# 改善箇所説明図

ウイングパワーユニット取付ブラケット

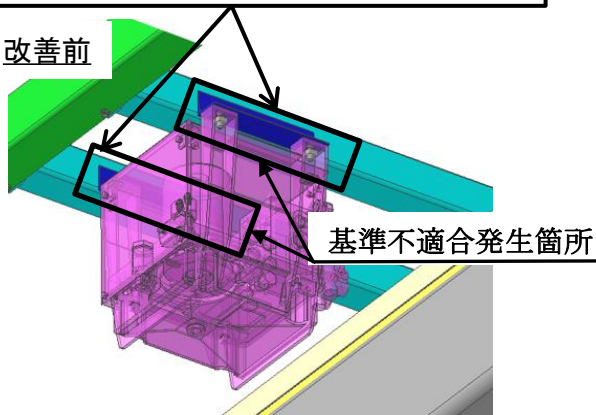
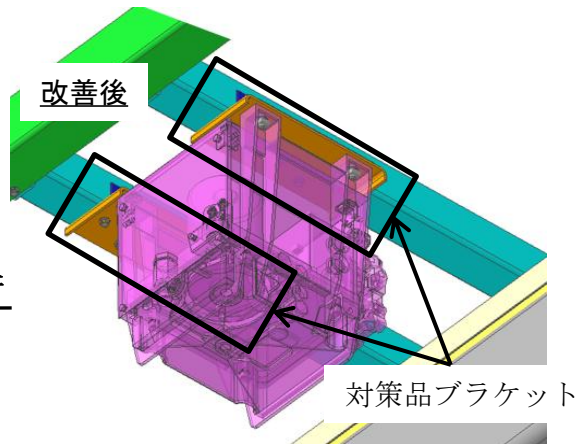
ウイングパワーユニット取付ブラケットにおいて、溶接管理が不適切なため、強度が不足しているものがある。そのため、そのままの状態で使用を続けると、走行振動等で溶接部に亀裂が発生し、亀裂が進展して破断、最悪の場合、ウイングパワーユニットが脱落し、他の交通を妨げるおそれがある。

全車両、対策品ブラケットを追加し取付ける。
